**Lista di controllo per la valutazione preliminare  
(art. 6, comma 9bis, D.Lgs. 152/2006)**

### NUOVA LINEA AV SALERNO – REGGIO CALABRIA

Modifiche introdotte sul progetto di fattibilità tecnica ed economica “Nuova linea AV Salerno-Reggio Calabria - Lotto 1A Battipaglia – Romagnano e interconnessione con la LS Battipaglia-Potenza” per il recepimento di prescrizioni derivanti dalla procedura di VIA e CdS, nonché per taluni affinamenti progettuali resi necessari nel passaggio dal PFTE approvato dalla CdS al PFTE arricchito per gara (PFTE+).

Modifiche all'area di cantiere AS.02. Sovrapposto cantieri con il sistema dei vincoli (in rosso il PFTE e in nero il PFTE+)

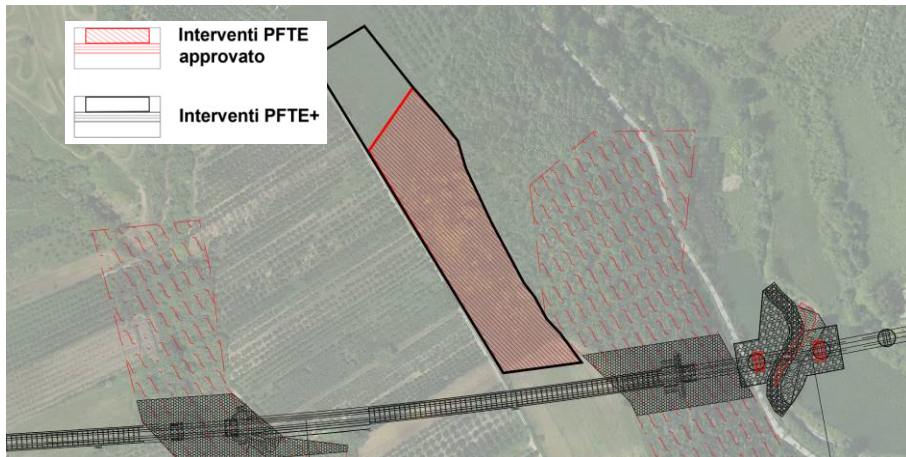
Rispetto alla precedente fase di PFTE, il maggior dettaglio progettuale ha portato ad un affinamento di alcune aree di cantiere. Come si evince dalla seguente tabella riepilogativa, in questa fase di PFTE per affidamento si è prevista l'ottimizzazione delle seguenti aree di cantiere oltre all'individuazione di una ulteriore area di stoccaggio (AS.12):

AREA	DA PFTE	A PFTE PER GARA
AS02	8.500 Mq	21.000 Mq
AS03	20.000 Mq	26.000 Mq
AS08	14.000 Mq	31.000 Mq
AS09	13.000 Mq	20.000 Mq
AS12	0	12.300 Mq
AT02	8.500 Mq	18.000 Mq
AT03	16.000 Mq	21.000 Mq
